도시관리계획(동대문역사문화공원 주변 지구단위계획 및 미공병단 부지 특별계획구역 세부개발계획) 결정(경미한 변경) 및 지형도면 고시

2026년 5월 6일
서울특별시 중구청장

- 「동대문역사문화공원 주변 지구단위계획」 미공병단부지 내 국립중앙의료원 신축 이전이 결정되어, 감염병 및 중앙의상센터 기능을 가진 도시계획시설(종합의료시설) 결정에 따라 미공병단부지 특별계획구역 세부개발계획을 변경(결정)코자 하는 사항임

■ 미공병단 부지 특별계획구역 결정(기정)도

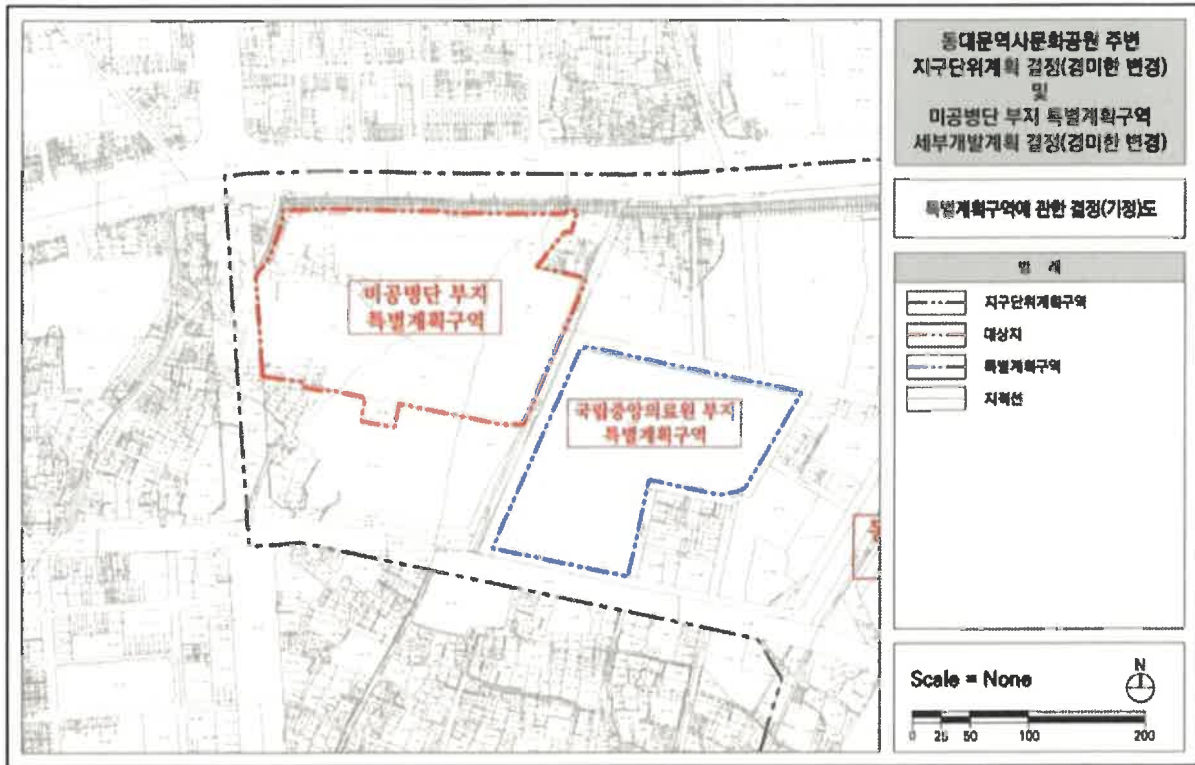
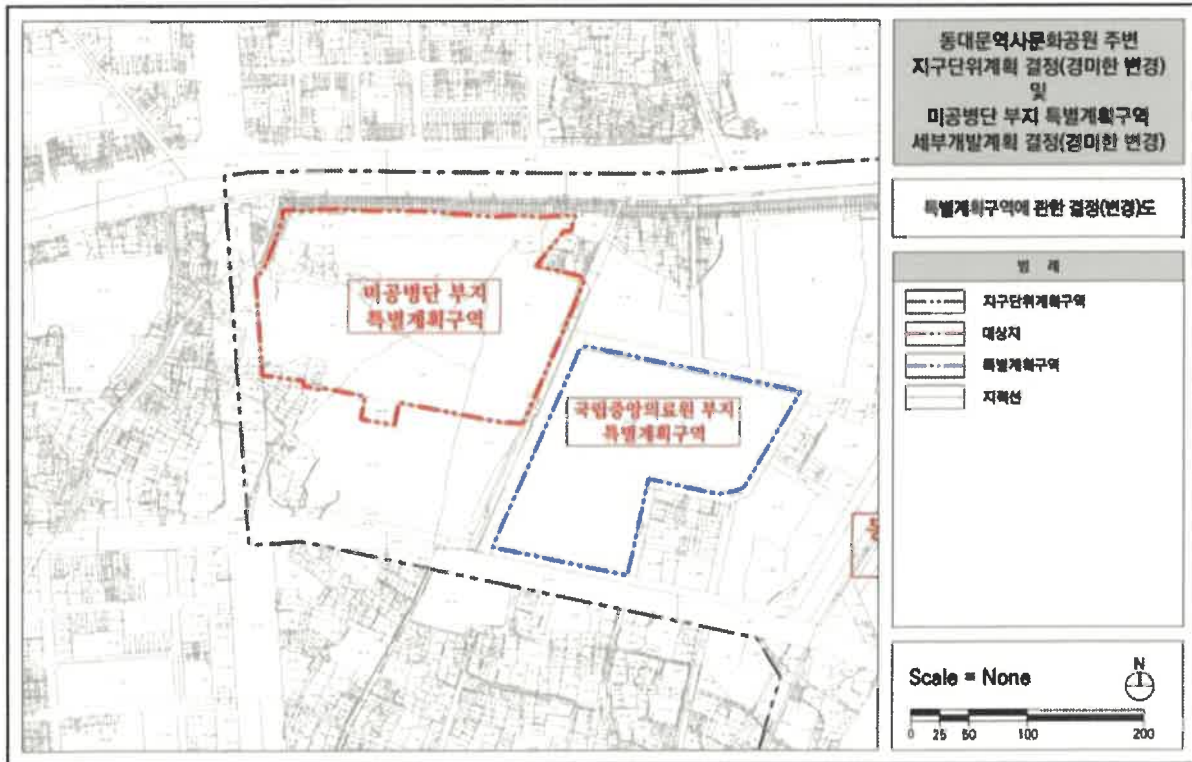
구분	변경내용	변경사유
미공병단 부지 특별계획구역	• 면적 변경 : 감) 492.1㎡ - 42,307.8㎡ ⇒ 41,815.7㎡	• 「국립중앙의료원 신축이전 및 중앙감염병병원, 중앙외상센터 건립」 사업 추진과 관련하여 미공병단 부지 특별계획구역에 대한 측량성과 결과를 반영한 면적 조정

■ 용도지역·지구에 관한 결정(기정)도

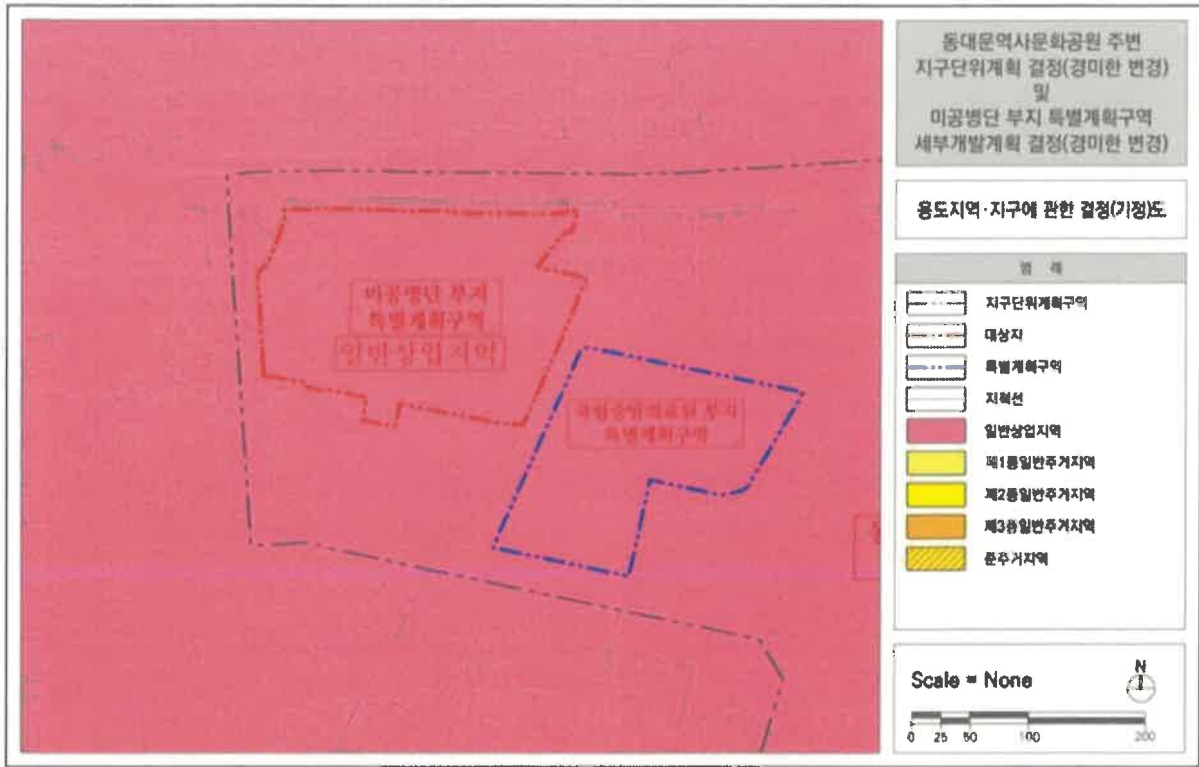
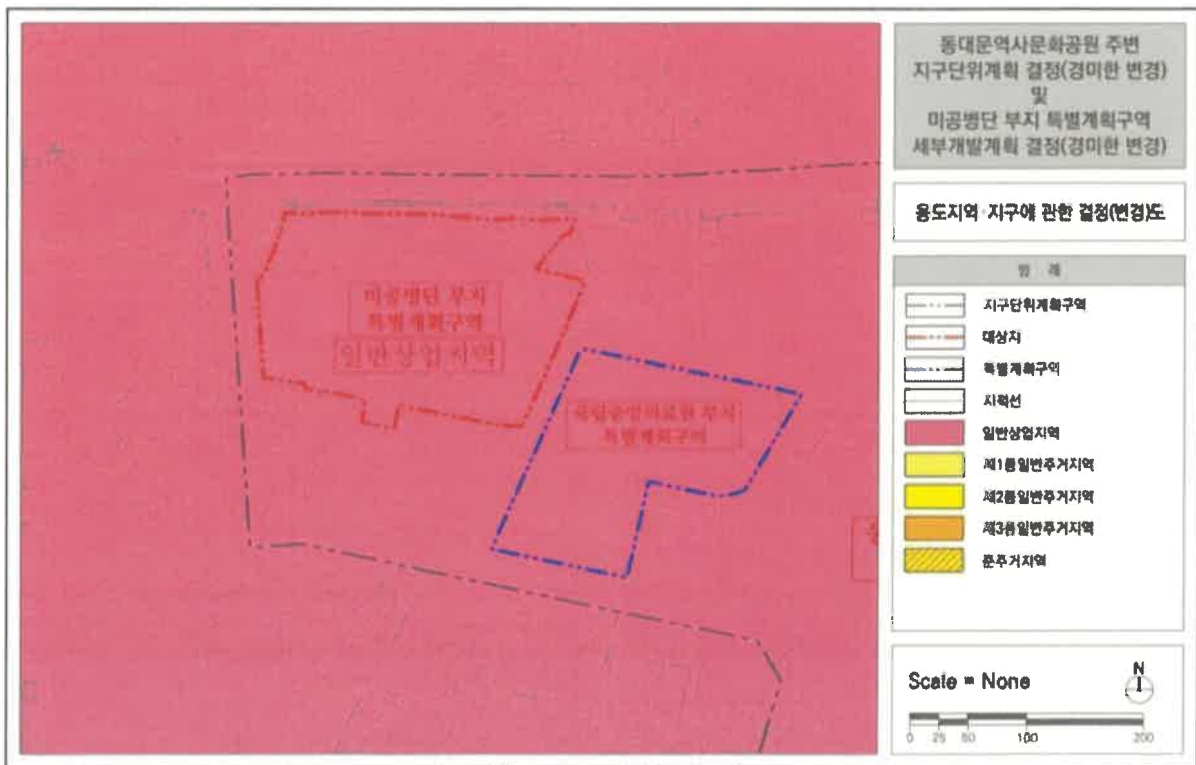
구분	변경내용	변경사유
일반상업지역	<ul style="list-style-type: none"> 일반상업지역 면적 변경 - 42,307.8㎡→41,815.7㎡ 	<ul style="list-style-type: none"> 미공병단 부지 특별계획구역에 대한 측량성과 결과를 반영한 면적 조정에 따른 일반상업지역 면적 변경

■ 도시계획시설에 관한 결정(기정)도

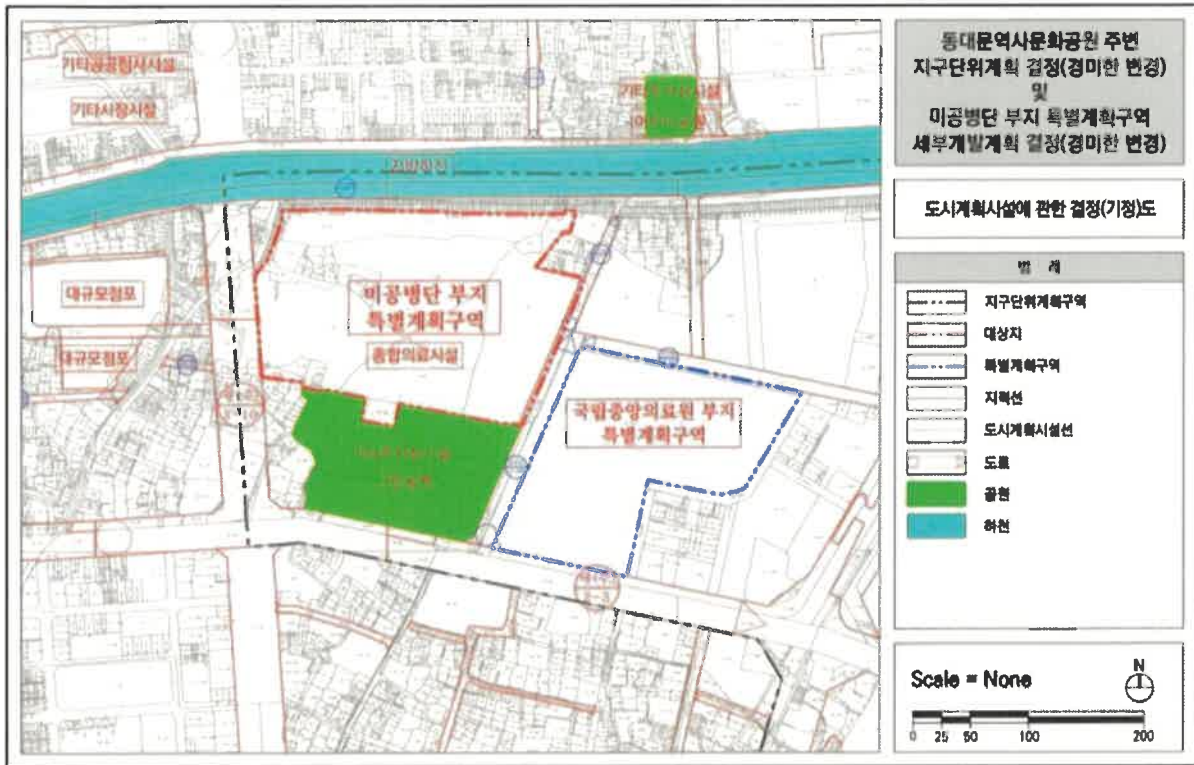
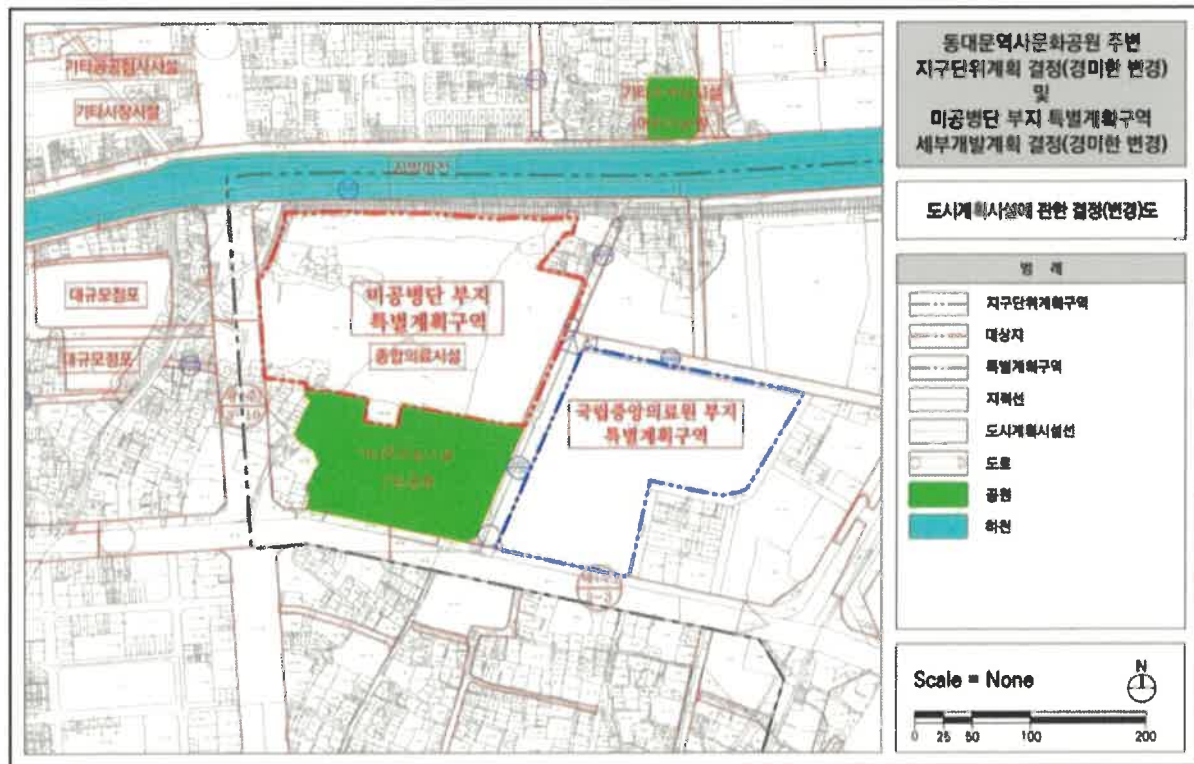
구분	변경내용	변경사유
종합 의료시설	• 면적 변경 : 감) 492.1㎡ - 41,896.5㎡ ⇒ 41,404.4㎡	• 「국립중앙의료원 신축이전 및 중앙감염병병원, 중앙외상 센터 건립」 사업 추진과 관련하여 미공병단 부지 특별계획 구역에 대한 측량성과 결과를 반영한 면적 조정

■ 가구 및 공동개발에 관한 결정(기정)도

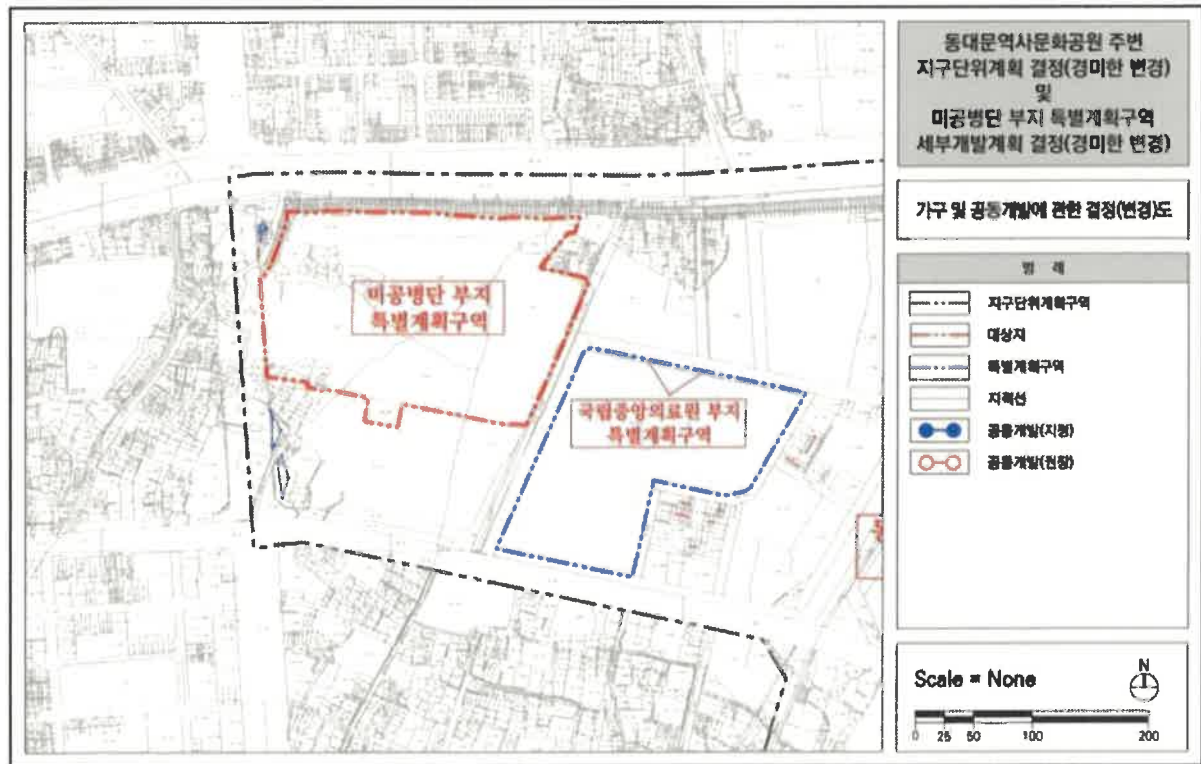
구분	변경내용	변경사유
1-14	• 가구(1-14) 중 특별계획구역1의 측량 결과값을 반영한 면적정정	• 「국립중앙의료원 신축이전 및 중앙감염병병원, 중앙외상센터 건립」 사업 추진과 관련하여 미공병단 부지 특별계획구역에 대한 측량성과 결과를 반영한 면적 조정

■ 획지 및 건축물 등에 관한 결정(기정)도

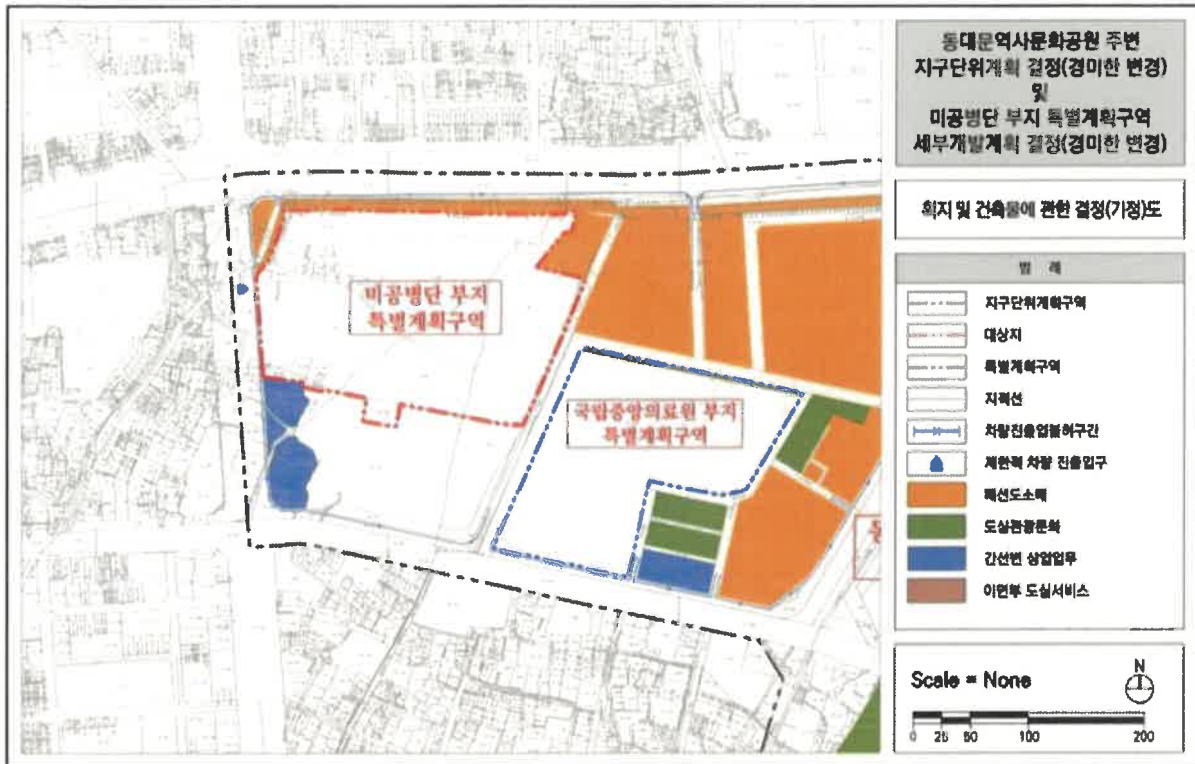
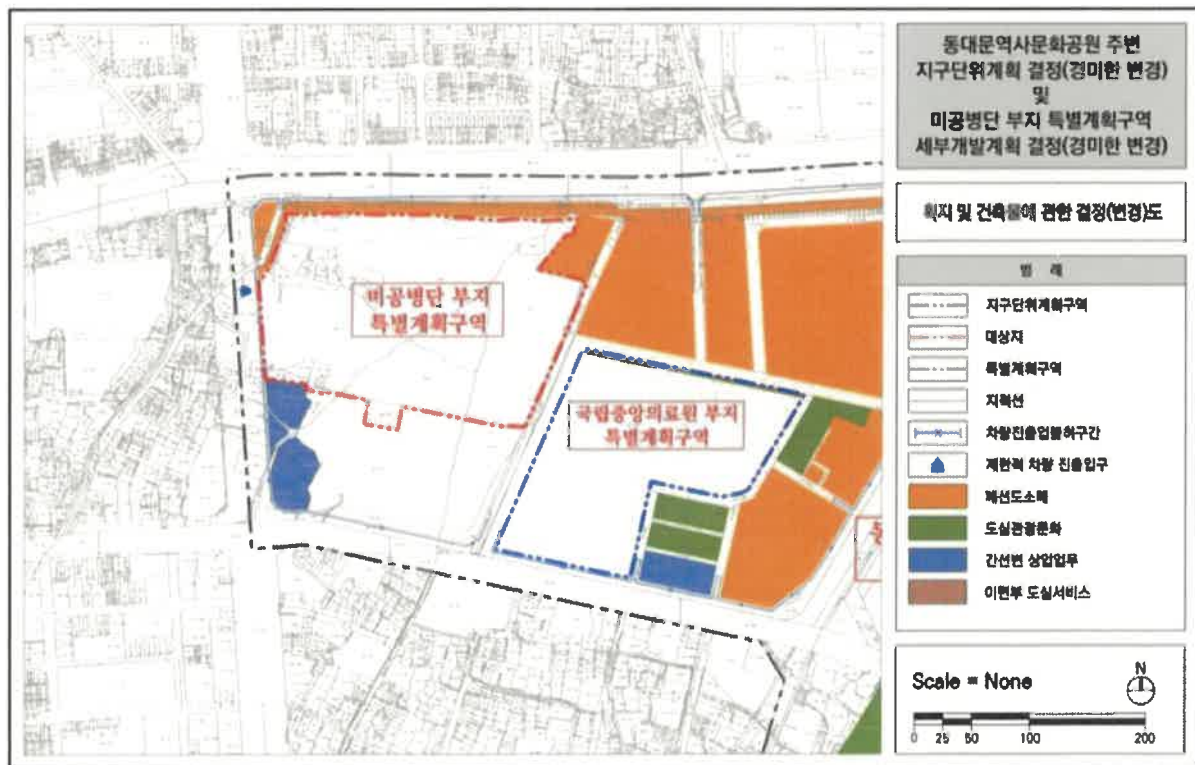
구분	변경내용	변경사유
변경	<ul style="list-style-type: none"> 건축물 층수 변경 <ul style="list-style-type: none"> - (기정) 일반병동(7층~15층) (변경) 일반병동(7층~17층) 	<ul style="list-style-type: none"> 건축계획(안) 변경에 의한 건축물 층수 변경

■ 미공병단 부지 특별계획구역 세부개발계획 결정(기정)도

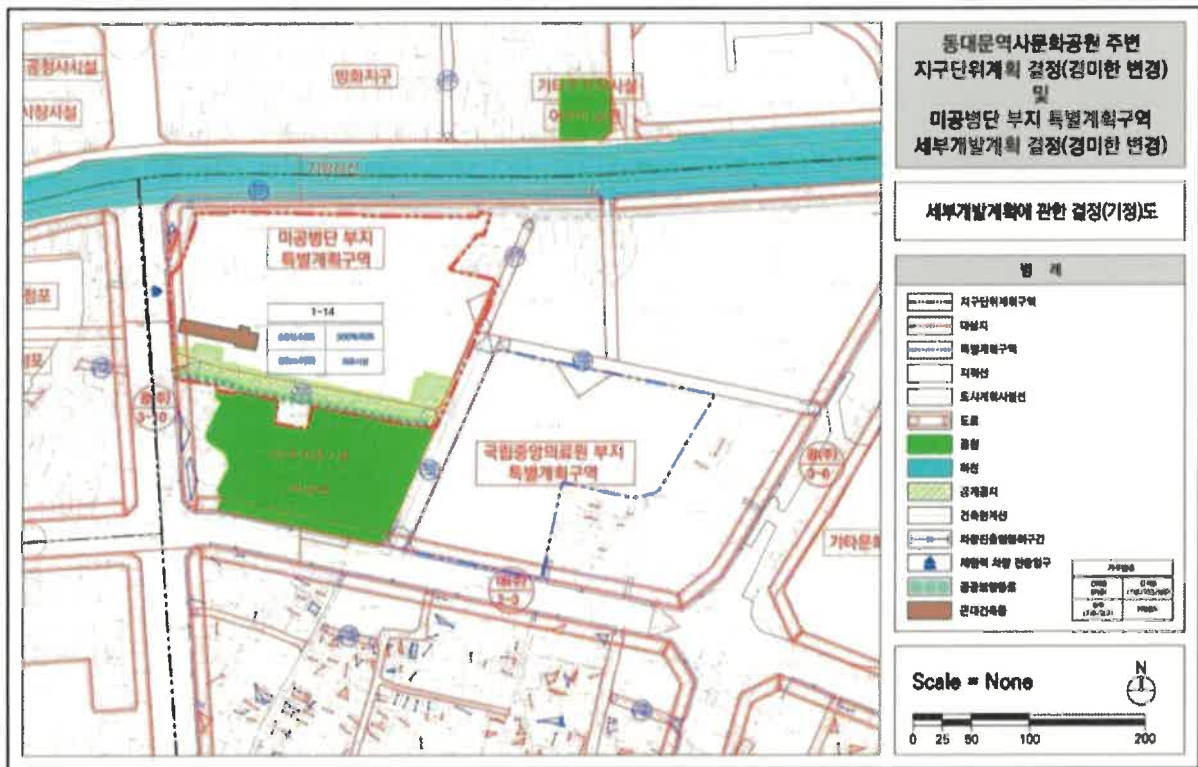
구분	변경내용	변경사유
미공병단 부지 특별계획구역	<ul style="list-style-type: none"> 면적 변경 : 감) 492.1㎡ - 42,307.8㎡ ⇒ 41,815.7㎡ 	<ul style="list-style-type: none"> 「국립중앙의료원 신축이전 및 중앙감염병병원, 중앙외상센터 건립」 사업 추진과 관련하여 미공병단 부지 특별계획구역에 대한 측량성과 결과를 반영한 면적 조정
